Název Stavby dle SoD: III/1024 - Řitka, rekonstrukce silnice a řešení křižovatek Název stavebního objektu/provozního souboru (SO/PS): SO 201 - Opěrná zeď u okružní křižovatky jih	Číslo SO/PS / / pořadí Změny SO/PS: SO 201/001	Číslo ZBV: ZBV3
---	--	------------------------

Změnový list

Předmět Změny: doplnění drenáže za opěrnou zdí, podbetonování rubové drenáže, použití geomembrány až k podkladní vrstvě okružní křižovatky

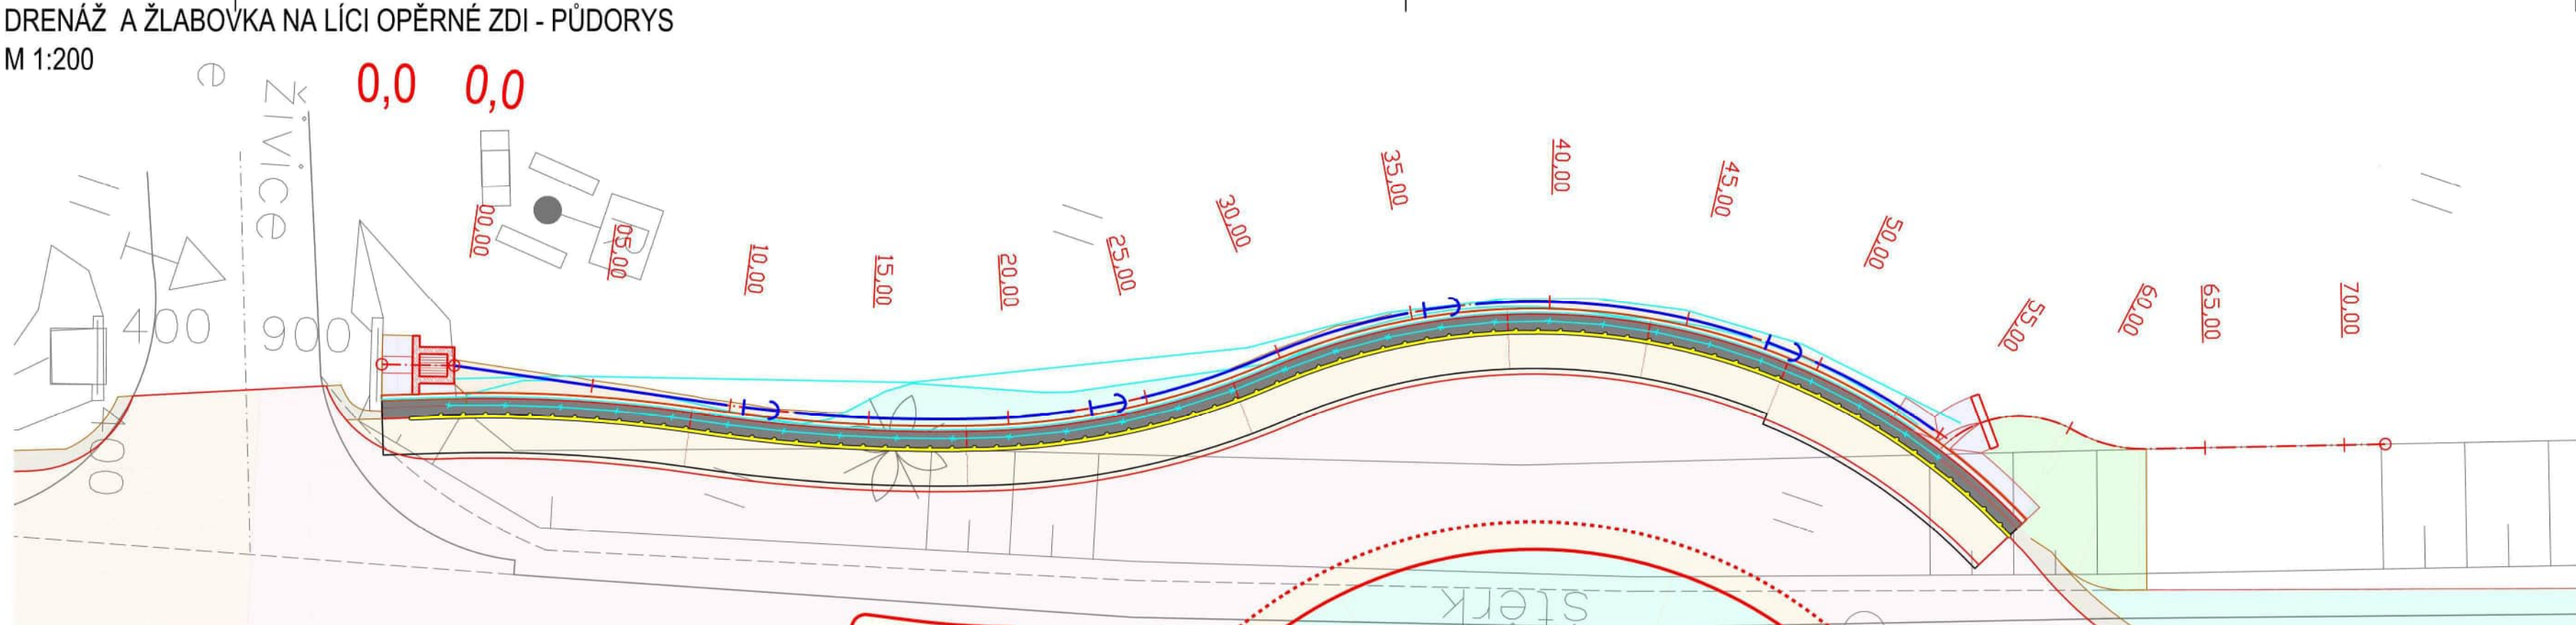
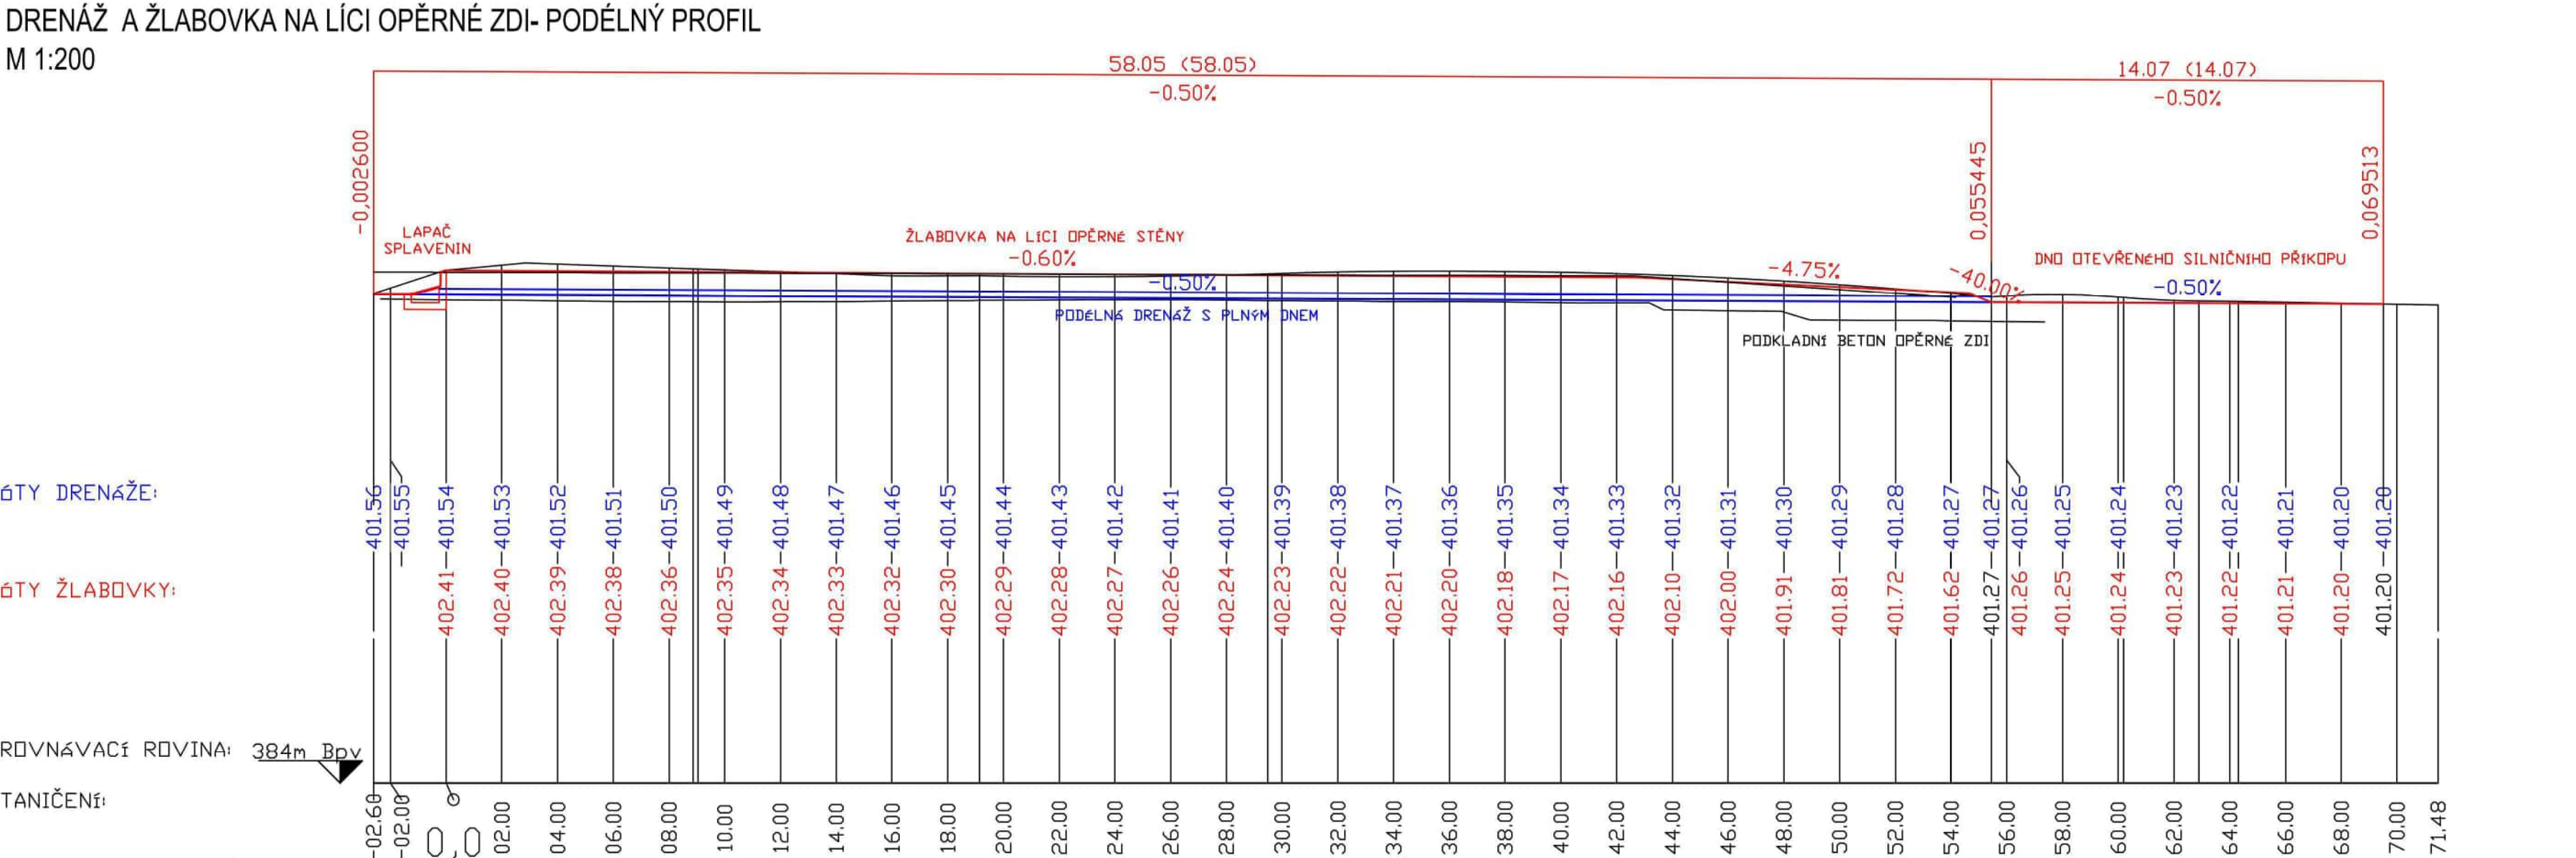
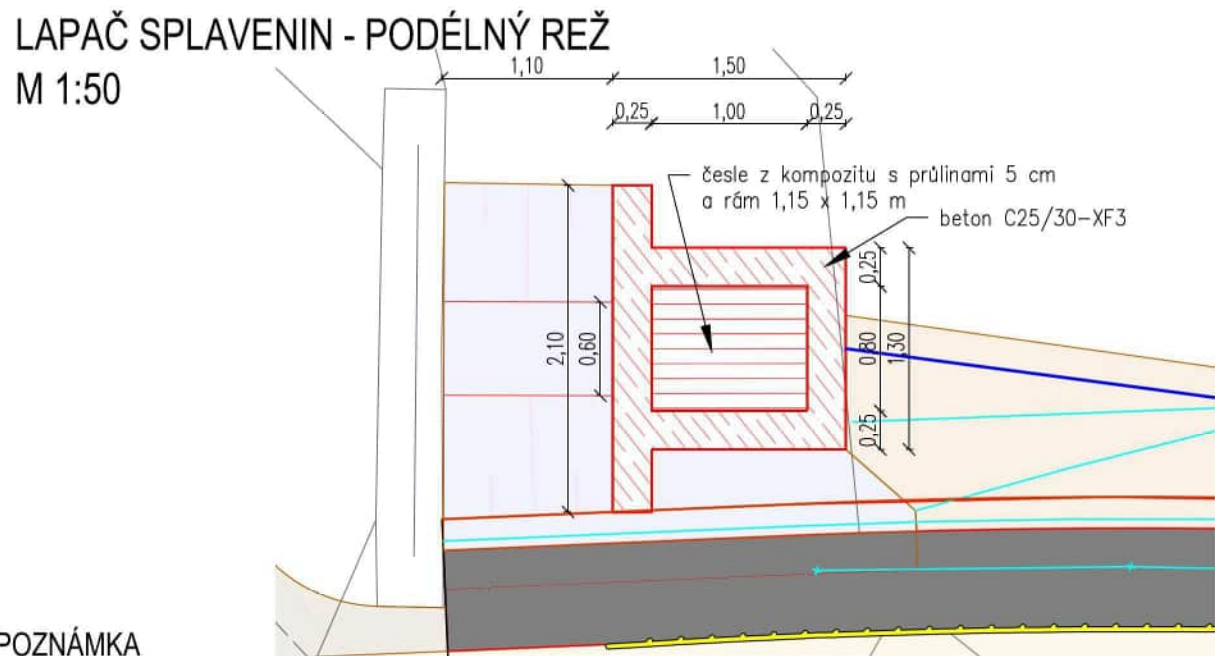
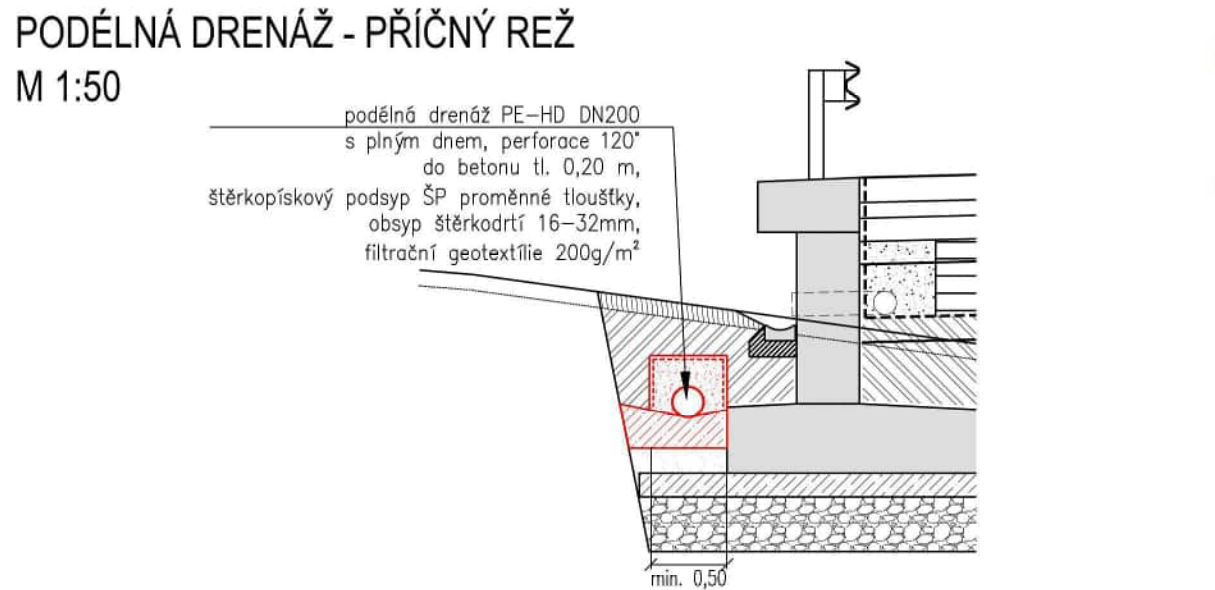
Doplnění drenáže za opěrnou zdí vč. vytyčení pol. č. 12,20,21,23,24,25,29,30 V dokumentaci PDPS nebyla lícová drenáž podél opěrné zdi vůbec zmíněna, povrchové odvodnění bylo řešeno prefabrikovaným žlábkem š. 0,2 m podél lícové strany opěrné zdi. V RDS z 06/2024 je zakreslena drenáž podél opěrné zdi vč. lapače splavenin a výústního objektu. Na základě rozdílu dokumentace PDPS a RDS byla doplněna drenáž za opěrnou zdí pol.20, 21 vč. lapače splavenin pol. 23,24,25 a výústního objektu pol. 23., vč. podkladního kameniva pol. 12. Tato drenáž byla řádně vytyčena pol.č.29. Drenáž je z potrubí HDPE, viz. př. č. 08. Lapač splavenin je z monolytického betonu, opatřen nátěrem a geotextilií z vnější strany. V horní části jsou osazeny česle z kompozitu vč. rámu a otmelení.

Před lapačem a z boku je dlažba z lomového kamene do bet. lože tl. 200 mm. Jako pdklad pro výpočet množství komodit určených pro drenáž a její příslušenství byla příloha č. 08.

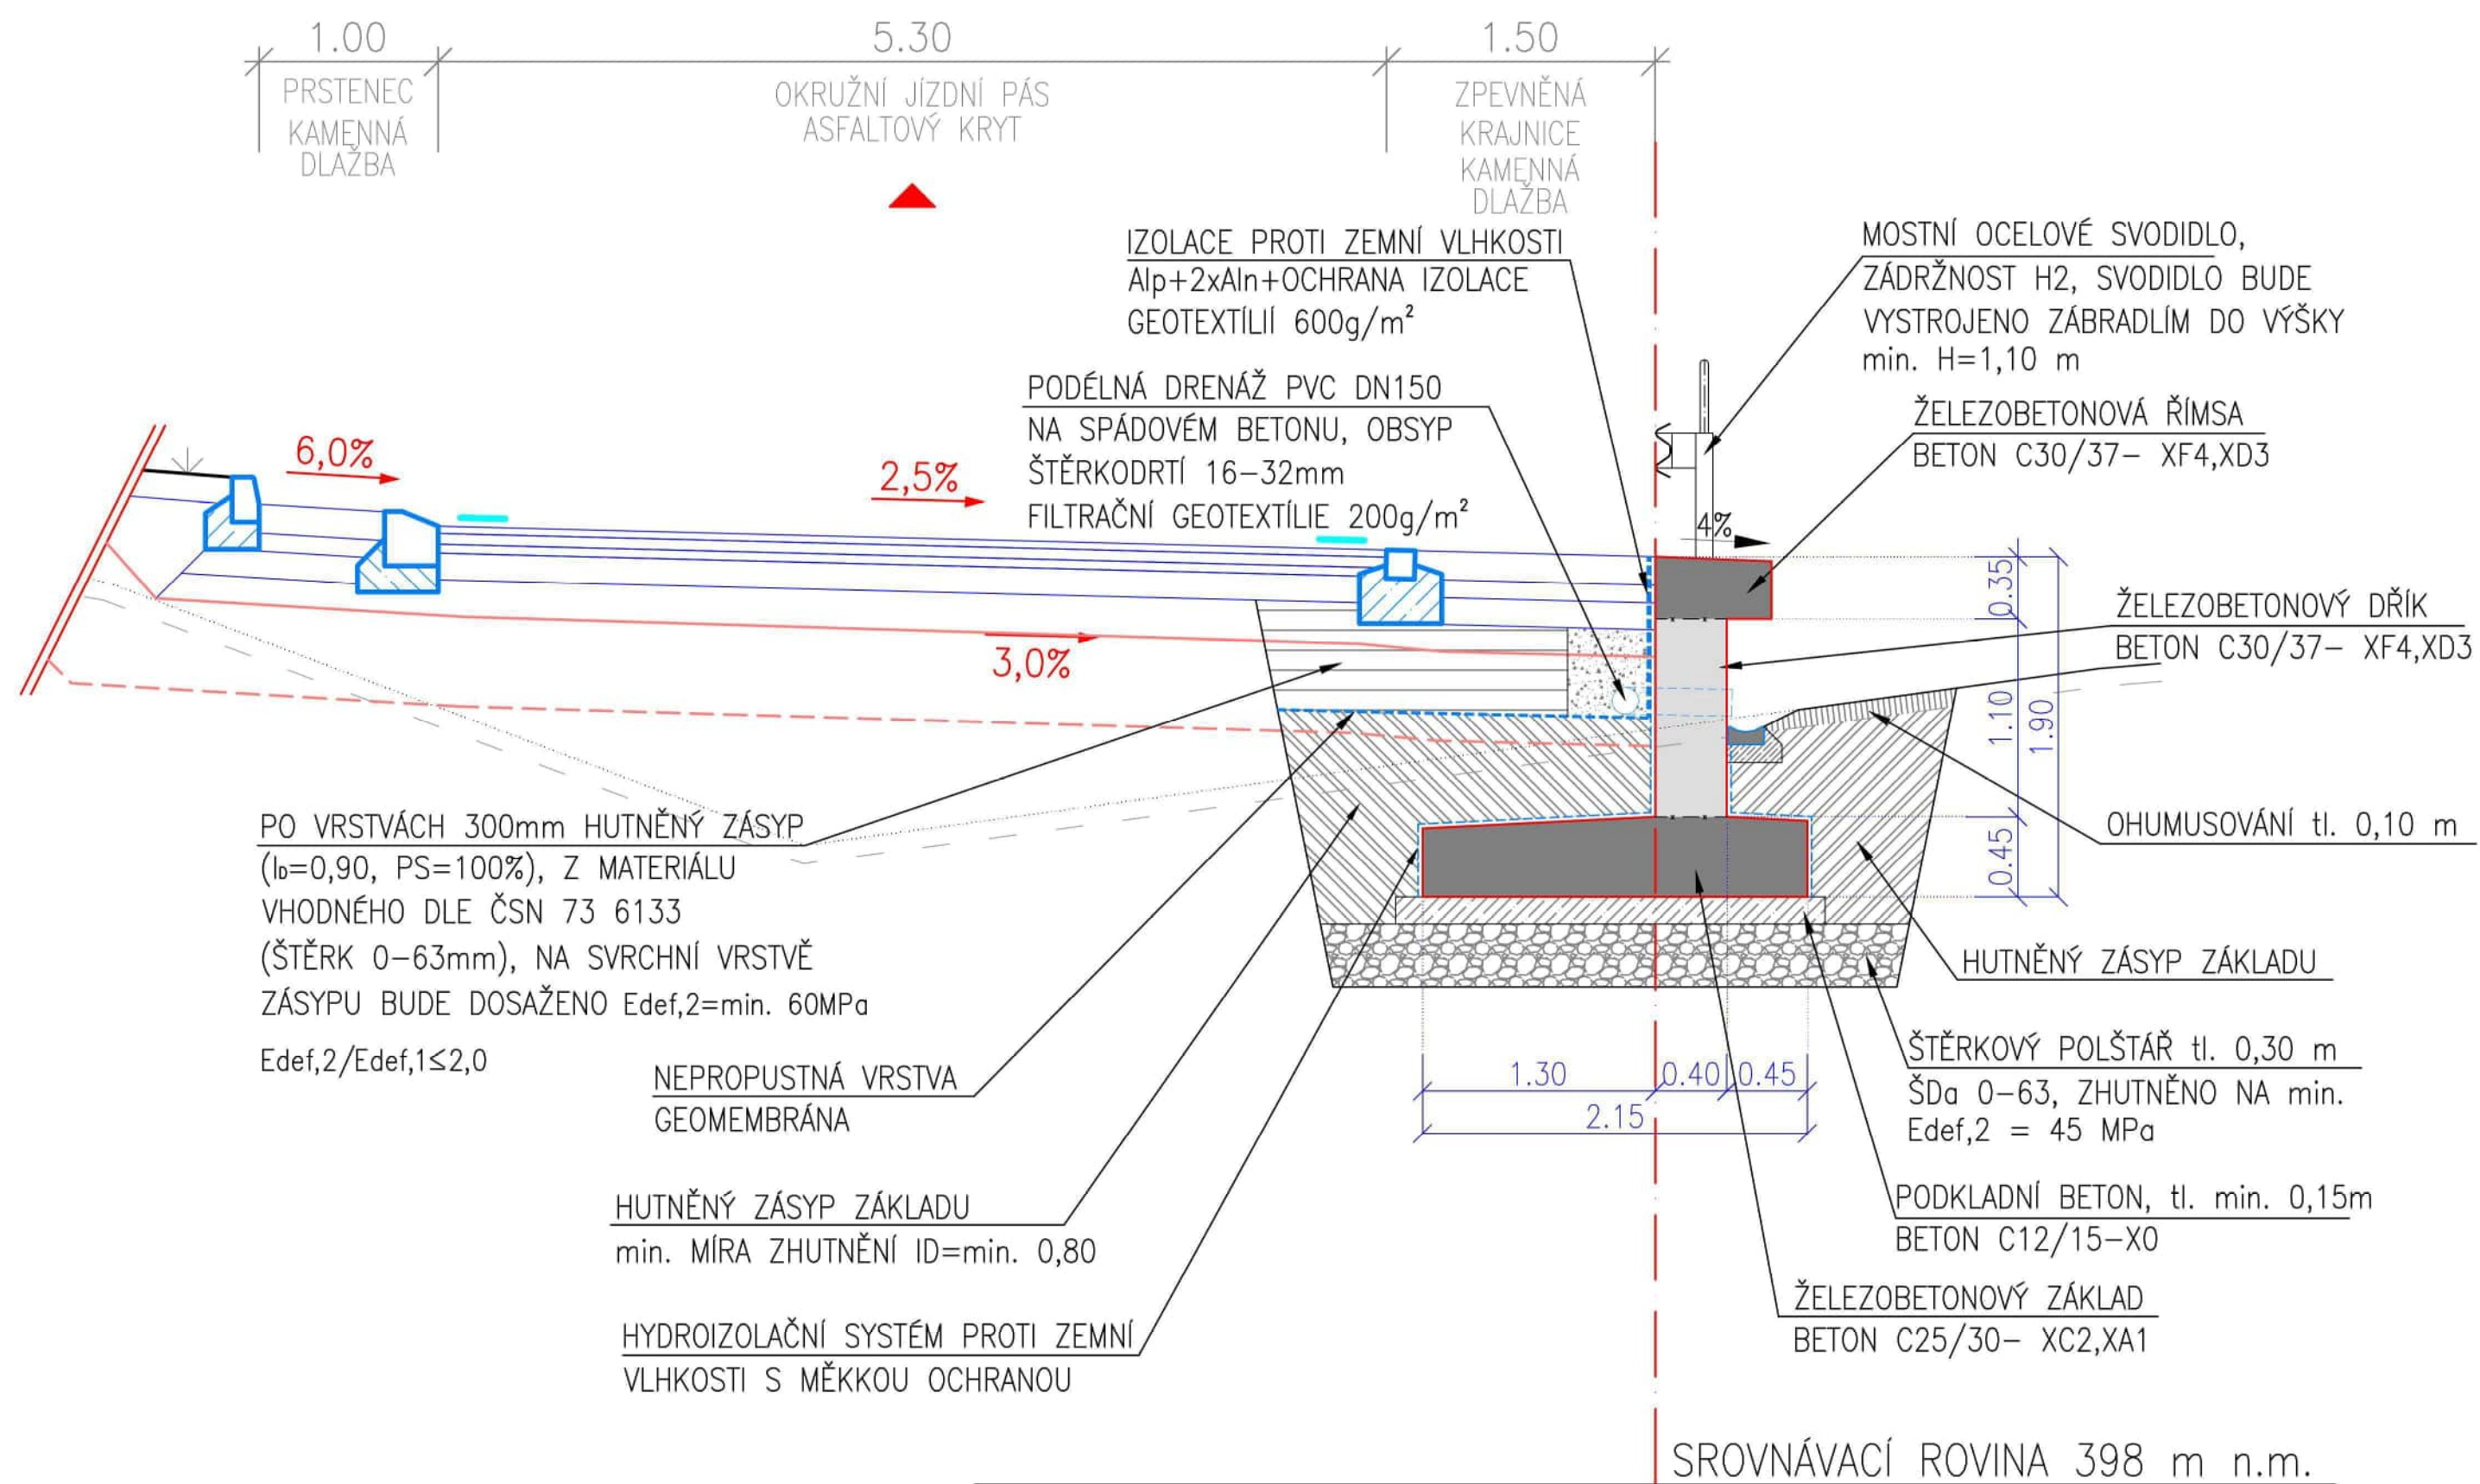
Podbetonování rubové drenáže pol. č. 26 : V dokumentaci PDPS nebylo podbetonování rubové drenáže zakresleno, potrubí bylo uloženo na hutněný zásep základu a geomembránu př. č. 9a , až při v RDS byl betonový sokl zakreslen př. č. 9 viz technická zpráva:

Objekt je odvodněn příčným a podélným sklonem. Prostor za rubem opěrné zdi je odvodněn děrovanou drenážní trubkou HDPE DN 150 mm (SN 8) ve sklonu min. 0,3 - 7 % obsypanou štěrkem frakce 16-32 mm . Na základě rozdílu mezi zadávací dokumentací k SoD a RDS je proveden podkladní betonový sokl z betonu tř. C12/15 po celé délce pod rubovou drenáží u opěrné zdi u SO 201., objem betonu dle skutečného zaměření viz př. č. 10
